**ROTAX****Kontrolle der Hohlschraube in der Turbodruckölleitung bei ROTAX Motor Type 914 (Serie)****Checking of the banjo bolt in the pressure oil line of turbo charger for ROTAX engine Type 914 (series)****vorgeschrieben
mandatory****Gegenstand**

Check of the banjo bolt, ROTAX part no. 941 782 installed in the pressure oil line of turbo charger.

All engines of the **type 914 F** from **S/N 4,420.011** up to **S/N 4,420.058**.

Bild / Fig. 1

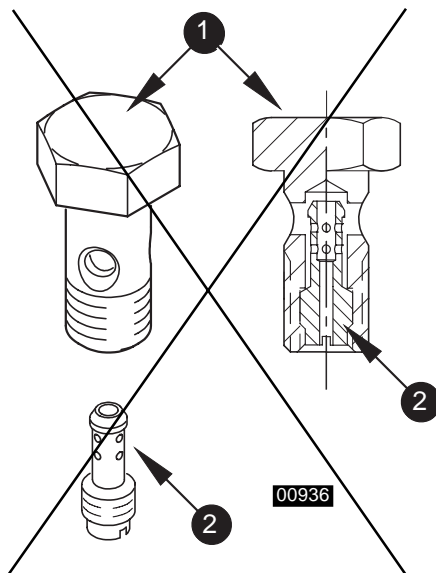
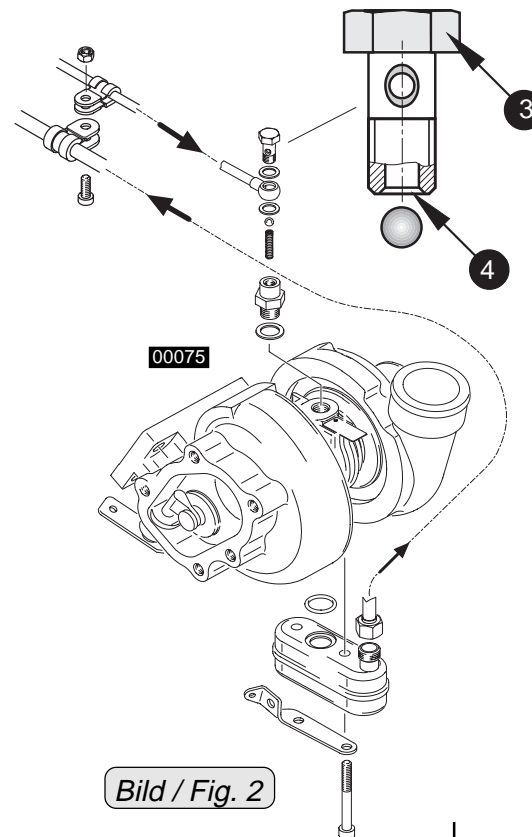
It has been discovered that the banjo bolt ❶ with **built-in orifice** ❷ instead of banjo bolt ❸ with valve seat ❹ was installed in the pressure oil line of the turbo charger. For further information of the system see Maintenance Manual 914, chapter 9.3.2.

Remove banjo bolt ③, installed in pressure oil line of turbo charger.

■ **ATTENTION:** Ensure that ball and spring do not escape from valve body. Verify if banjo bolt is furnished with a valve seat ④.

▲ **WARNING:** If the banjo bolt should not be one with a valve seat but with a built-in orifice, then the turbo charger has to be renewed and the oil circuit of the suction pump has to be checked.

Exchange of the banjo bolt in accordance with following instructions.

If an incorrect banjo bolt should be found installed, renew the following parts.

Bild / Fig. 3

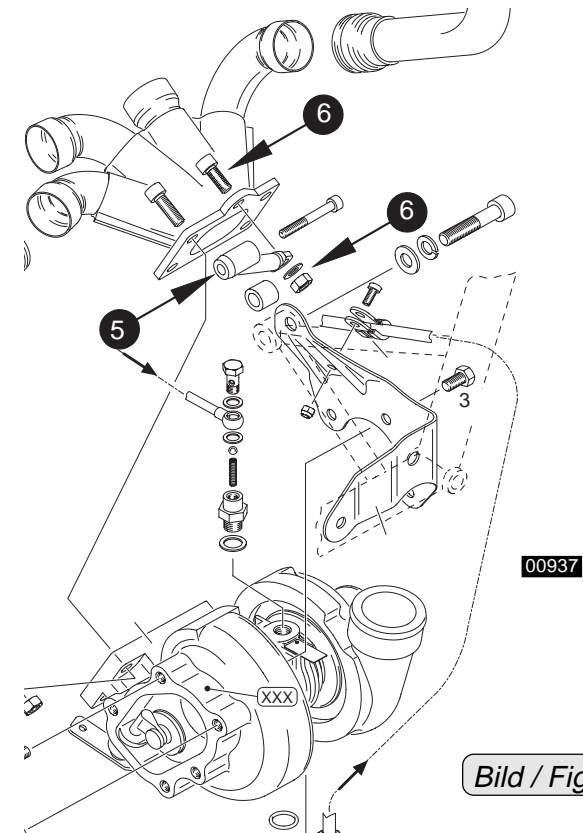
◆ **NOTE:** The support bracket ⑤ of the exhaust manifold is not included in the Maintenance Manual rev. 0.

This bracket should not be removed as it is hard to be fitted or it needs a special tool. Detach only connection to exhaust manifold ⑥. See fig. 3.
